No.	2F4-IASCC12_Rev. 2	分類：機械設備（制御棒）
タイトル	<p>ボロン・カーバイド型制御棒の被覆管，タイロッド，上部ハンドルのローラ取付部及びハンドル - シース溶接部に IASCC が発生しても制御棒の機能上問題とならない理由とその根拠について</p>	
説明	<p>福島第二3号炉において発見されたボロン・カーバイド型制御棒の上部ハンドルのローラ取付部近傍及び上部ハンドル - シース溶接部近傍の IASCC と推定されるひびの健全性評価では，ひびが確認された部位に要求される強度は小さく，貫通を仮定してもスクラム時及び地震時の健全性は保たれ，ルースパーツは発生しないこと，スクラム機能に影響無く安全上の問題は無いと評価している。</p> <p>なお，この健全性評価では，上部ハンドル - シース溶接部のひびに関する評価において，上部ハンドルがタイロッドのみで下部構造物と接続されていると仮定した場合のタイロッドの強度評価では，許容応力の $94\text{N}/\text{mm}^2$ に対して $10.6\text{N}/\text{mm}^2$ 以下（スクラム時）と十分裕度があると評価している。</p> <p>また，被覆管については，これまでの使用実績から ^{10}B の流出が確認されていないため，貫通するひびの発生はないものとする。</p> <p>更に，定期検査毎に実施している以下の試験，検査において制御棒の機能に影響を及ぼしていないことを確認している。</p> <p>① 停止余裕検査において，最大値を有する制御棒を全引抜きし，原子炉は未臨界であることを確認することにより，制御棒の制御能力に影響を及ぼしていないことを確認している。</p> <p>② 制御棒駆動機構機能検査及び制御棒駆動機構摩擦測定試験において，制御棒の挿入，引抜き速度の確認及び駆動水圧の差圧を測定することにより，制御棒の動作性に影響を及ぼしていないことを確認している。</p> <p style="text-align: right;">以上</p>

No.	2F4-耐震7	分類：耐震安全性評価（共通）
タイトル	耐震安全上考慮する必要のある経年劣化事象の抽出フロー（図1）において「△→」の区分（日常劣化管理事象であるが、・・・発生の可能性がないもの、または小さいもの）を設定しない理由について	
説明	<p>2F4 高経年化技術評価については、PLM 評価の6事象化に伴い、6事象を除く○事象について、以下の経年劣化事象の分類に基づき評価の見直しを行っている。</p> <p>その際、これまで耐震側で×（－）に相当する事象については、技術評価側にて既に▲事象として分類し評価されるため、耐震側での「△→」の設定は不要とした。</p> <p>経年劣化事象の抽出ロジックについ

基礎ボルト詳細評価対象の絞込み

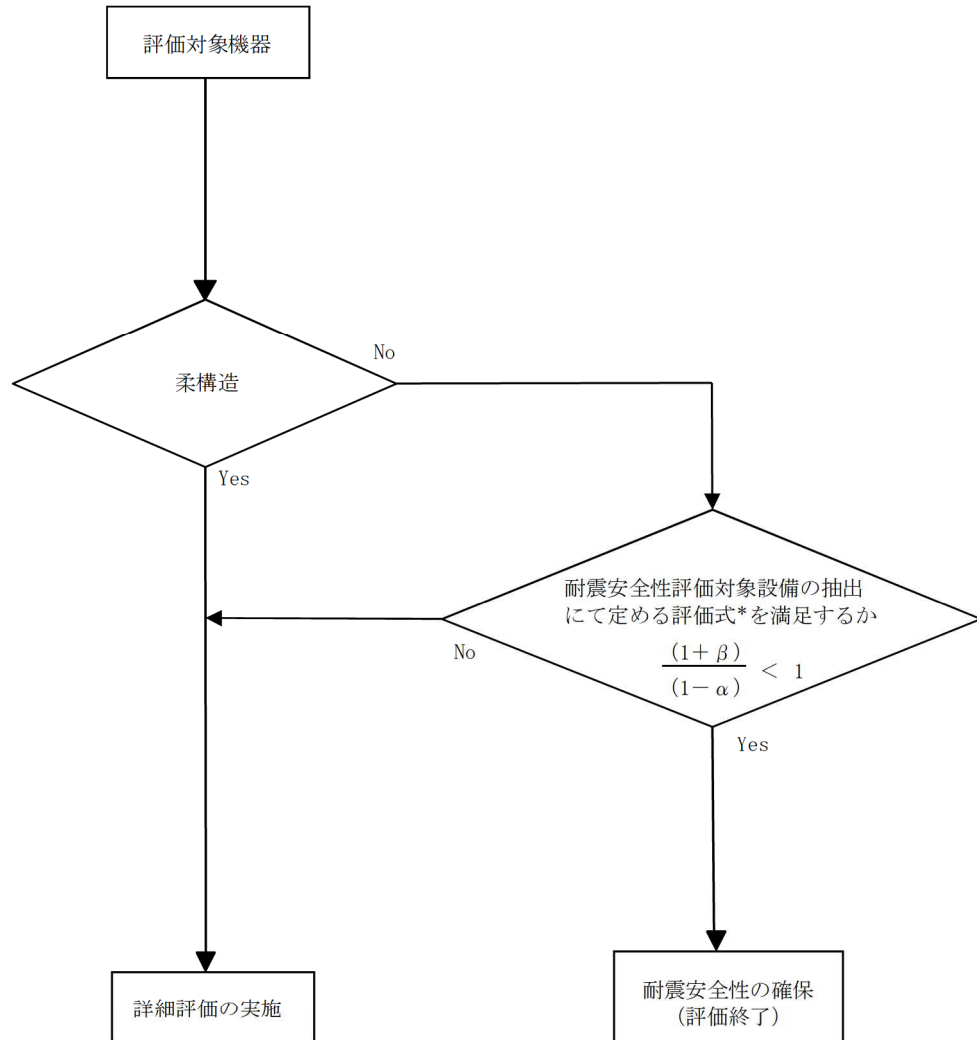
No.	2F4-耐震 16_Rev. 2	分類：耐震安全性評価（基礎ボルト）																																								
タイトル	現行耐震設計技術指針地震力に対する基準地震動 S_s により定まる地震力等の増減率 (β) の具体的評価内容について（地震動の周期特性との関係を含む）																																									
説明	<p>基礎ボルトの評価機器の選定にあたり、柔構造の機器については、図 3.14.1「基礎ボルト評価対象の絞込み」を実施せずに詳細な耐震安全性評価を実施している。添付資料 2F4-耐震 16-①_Rev. 1 に基礎ボルト評価対象の選定フローを示す。</p> <p>地震力等の増減率 (β) の算出は、各評価機器の評価階高（各評価機器の設置階高さ）の「原子力発電所耐震設計技術指針（JEA4601-1987）」（以下「現行耐震設計技術指針」）で定めた設計当時の地震力と基準地震動 S_s により定まる地震力等の最大応答加速度の比較結果から求める。なお、具体的評価内容については、非常用補機冷却系熱交換器（B）を例として、下記に示す。</p> <ul style="list-style-type: none"> 現行耐震設計技術指針地震力と基準地震動 S_s により定まる地震力の震度比 <p>対象機器：非常用補機冷却系熱交換器（B） 耐震重要度：S 評価階高：Hx/B OP. 11, 200 固有周期（水平方向）：<input type="text"/> 固有周期（鉛直方向）：<input type="text"/></p> <ul style="list-style-type: none"> 現行耐震設計技術指針地震力 【単位：G】 <table border="1" data-bbox="363 1223 1401 1391"> <tr> <th colspan="2">水平方向</th> <th colspan="3">鉛直方向</th> </tr> <tr> <td colspan="2">動的地震力</td> <td rowspan="2">静的地震力</td> <td colspan="2">動的地震力</td> <td rowspan="2">静的地震力</td> </tr> <tr> <td>S_1</td> <td>S_2</td> <td>S_1</td> <td>S_2</td> </tr> <tr> <td colspan="5" style="border: 2px solid red; height: 20px;"></td> </tr> </table> <ul style="list-style-type: none"> 基準地震動 S_s に定まる地震力 【単位：G】 <table border="1" data-bbox="363 1469 1401 1637"> <tr> <th colspan="2">水平方向</th> <th colspan="3">鉛直方向</th> </tr> <tr> <td colspan="2">動的地震力</td> <td rowspan="2">静的地震力</td> <td colspan="2">動的地震力</td> <td rowspan="2">静的地震力</td> </tr> <tr> <td>S_1</td> <td>S_s</td> <td>S_1</td> <td>S_s</td> </tr> <tr> <td colspan="5" style="border: 2px solid red; height: 20px;"></td> </tr> </table> <p>上表から、水平方向と鉛直方向それぞれにて（基準地震動 S_s に定まる地震力／現行耐震設計技術指針地震力）から震度比を算出し、大きい値を β とする。</p> <p>水平方向最大震度比 ：<input type="text"/> / <input type="text"/> =1.23 鉛直方向最大震度比 ：<input type="text"/> / <input type="text"/> =2.17</p>		水平方向		鉛直方向			動的地震力		静的地震力	動的地震力		静的地震力	S_1	S_2	S_1	S_2						水平方向		鉛直方向			動的地震力		静的地震力	動的地震力		静的地震力	S_1	S_s	S_1	S_s

No.	2F4-耐震 16_Rev. 2	分類：耐震安全性評価（基礎ボルト）
<p>説明 (続き)</p>	<p>よって、非常用補機冷却系熱交換器 (B) の選定に使用する地震力の増減率 (β) は 2.17 となる。</p> <p style="text-align: right;">以 上</p> <p>・添付資料 (1) 2F4-耐震 16-①_Rev. 1 「基礎ボルト詳細評価対象の絞込み」</p>
